AVVISO PUBBLICO

per l'affidamento in sub concessione delle aree per la realizzazione del progetto per l'installazione, la gestione e la manutenzione di Infrastrutture di Ricarica (EVC) per veicoli elettrici presso gli Aeroporti di Bari e Brindisi

CHIARIMENTI RESI

Aeroporto di Bari - Previsioni di traffico passeggeri

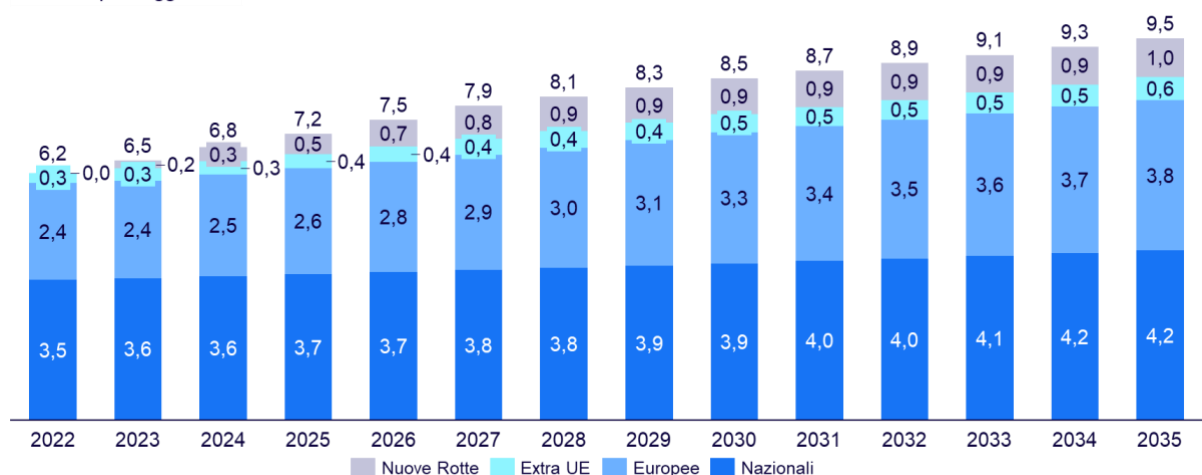
- Si riportano le previsioni di traffico passeggeri per gli scali di Bari e Brindisi. I flussi possono essere suddivisi equamente tra arrivi e partenze.
